**AVIS RELATIF À LA PROTECTION
CONTRE LES EVENTUELS EFFETS NOCIFS ET NUISANCES
PROVOQUÉS PAR LES RAYONNEMENTS NON IONISANTS
GÉNÉRÉS PAR DES ANTENNES ÉMETTRICES STATIONNAIRES**

Commune : ANS - Exploitant : ORANGE

Référence exploitant : 213L1_1/30110L1_1/40110L1_1/50110L1_1

Rapport n° 1403 / 2024

Figure 1 : Vue en plan des lieux de séjour et des points de contrôle

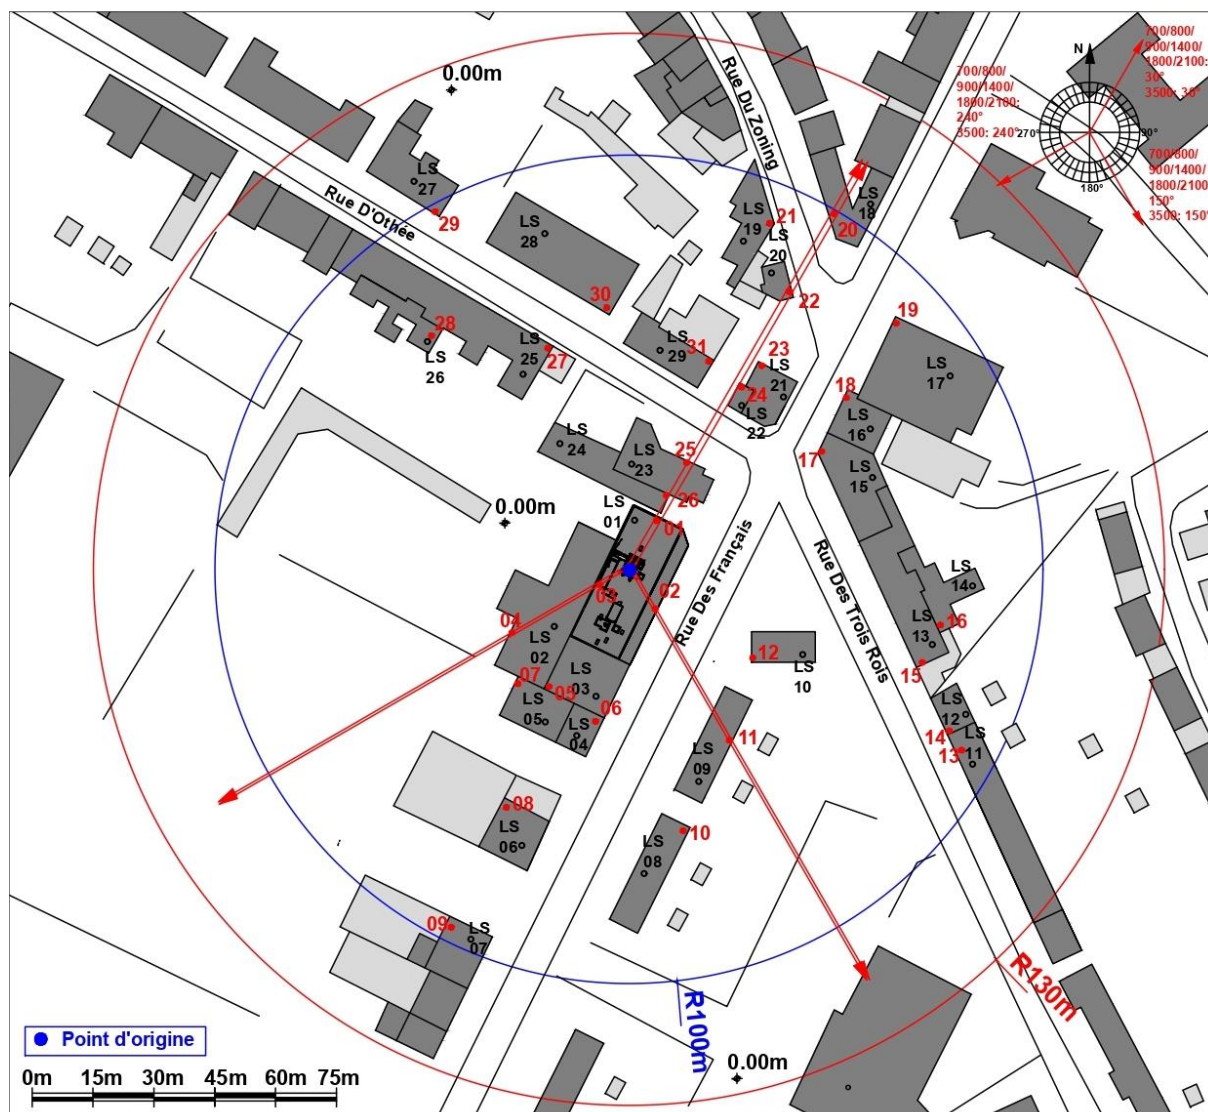
Les fréquences d'émission, la puissance rayonnée par chacune des antennes et leur gain permettent de déterminer le rayon de la zone à analyser. Tout dépassement de la limite par installation est exclu en dehors de cette zone. Le tableau 2 reprend les 35 LS² pour lesquels l'indice d'exposition est le plus élevé. Les différentes colonnes indiquent :

- le numéro du point de contrôle repris sur un des plans de la figure 1;
- le numéro du LS dans lequel se trouve le point de contrôle de la 1^{ère} colonne ;
- l'atténuation d'obstacle prise en compte pour le calcul de l'indice d'exposition dans le LS ;
- le résultat du calcul de l'indice d'exposition.

N° point de contrôle	LS	Atténuation (dB)	Indice d'exposition relatif à la limite par installation IE_i
2	LS01	3,0	0,411
1	LS01	3,0	0,336
21	LS19	3,0	0,280
20	LS18	3,0	0,272
3	LS01	3,0	0,260
22	LS20	3,0	0,253
8	LS06	3,0	0,222
14	LS12	3,0	0,193
9	LS07	3,0	0,182
13	LS11	3,0	0,166
19	LS17	3,0	0,156
30	LS28	3,0	0,140
15	LS13	3,0	0,090
18	LS16	3,0	0,083
10	LS08	3,0	0,079
17	LS15	3,0	0,072
5	LS03	3,0	0,055
29	LS27	3,0	0,054
23	LS21	3,0	0,046
4	LS02	3,0	0,046
31	LS29	3,0	0,041
11	LS09	3,0	0,039
16	LS14	3,0	0,033
7	LS05	3,0	0,033
25	LS23	3,0	0,033
12	LS10	3,0	0,031
24	LS22	3,0	0,027
26	LS24	3,0	0,026
6	LS04	3,0	0,024
27	LS25	3,0	0,014
28	LS26	3,0	0,012

En ce qui concerne les antennes de l'installation mentionnées dans le tableau 1, la distance maximale à laquelle la limite pourrait être atteinte, à l'extérieur, est égale à 80,3 m. S'il n'y a pas de LS à une distance inférieure, les antennes respectent forcément la limite d'immission.

Dans le cas des LS situés à l'intérieur des bâtiments, une atténuation d'obstacle est prise en compte et il en résulte que la distance maximale à laquelle la limite pourrait être atteinte se réduit à 56,9 m.

Figure 2 : Vue en plan des installations d'antennes dans un rayon de 300 mètres autour de l'installation faisant l'objet de la demande d'avis

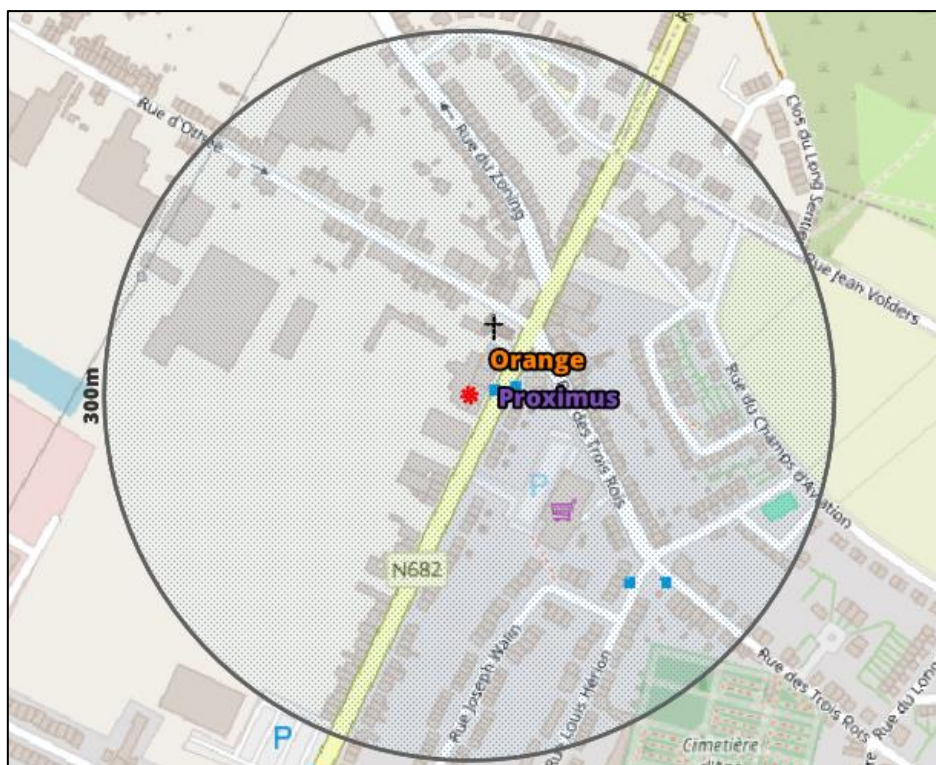
Le plan en projection verticale de la figure 2 indique la localisation des installations d'antennes émettrices stationnaires visées par le décret et situées dans un rayon de 300 mètres autour de l'installation référencée dans le paragraphe 2 et localisée au centre du cercle. Les données de localisation de ces antennes et les avis correspondant sont accessibles via le cadastre en ligne des antennes émettrices stationnaires⁶. Les installations prises en compte dans l'évaluation du respect de la limite cumulative sont les installations d'antennes émettrices déclarées en service par l'exploitant à la date du présent avis, à l'exception de l'installation référencée dans le paragraphe 2 et éventuellement d'autres installations ayant fait l'objet d'une demande d'avis à la même date et qui sont situées à l'intérieur de la zone de 300 mètres de rayon.

- a) il y a au plus 4 installations d'antennes émettrices stationnaires présentes dans la zone d'évaluation de 300 mètres de rayon représentée dans la figure 2, y inclus l'installation référencée dans le paragraphe 2 : la limite cumulative définie à l'article 4, §2 du décret est nécessairement respectée dans les lieux de séjour à l'intérieur de la zone d'évaluation de 300 mètres de rayon ;

- b) il y a exactement 5 installations d'antennes émettrices stationnaires présentes dans la zone d'évaluation de 300 mètres de rayon représentée dans la figure 2, y inclus l'installation référencée dans le paragraphe 2 et il existe, pour 3 ou 4 de ces installations, un avis attestant le respect de la limite abrogée de 3 V/m : la limite cumulative définie à l'article 4, §2 du décret est nécessairement respectée dans les lieux de séjour à l'intérieur de la zone d'évaluation de 300 mètres de rayon ;

- c) dans tous les autres cas, il a été vérifié que la limite cumulative définie à l'article 4, §2 du décret n'est pas dépassée dans les lieux de séjour sur base du nombre d'installations localisées dans la zone d'évaluation de 300 mètres de rayon représentée dans la figure 2, de leur localisation ainsi que des données inscrites dans la figure 1 et au paragraphe 4 du présent avis et dans les avis attestant le respect de la limite par installation ou de la limite abrogée de 3 V/m relatifs aux autres installations reprises dans la figure 2.

Compte tenu des considérations ci-dessus, il apparaît que l'intensité du rayonnement électromagnétique généré, dans les lieux de séjour situés dans un rayon de 300 mètres autour de l'installation référencée dans le paragraphe 2, par l'ensemble des antennes émettrices stationnaires de l'ensemble des exploitants du même site d'antennes émettrices stationnaires respecte la limite fixée à l'article 4, § 2 du décret.
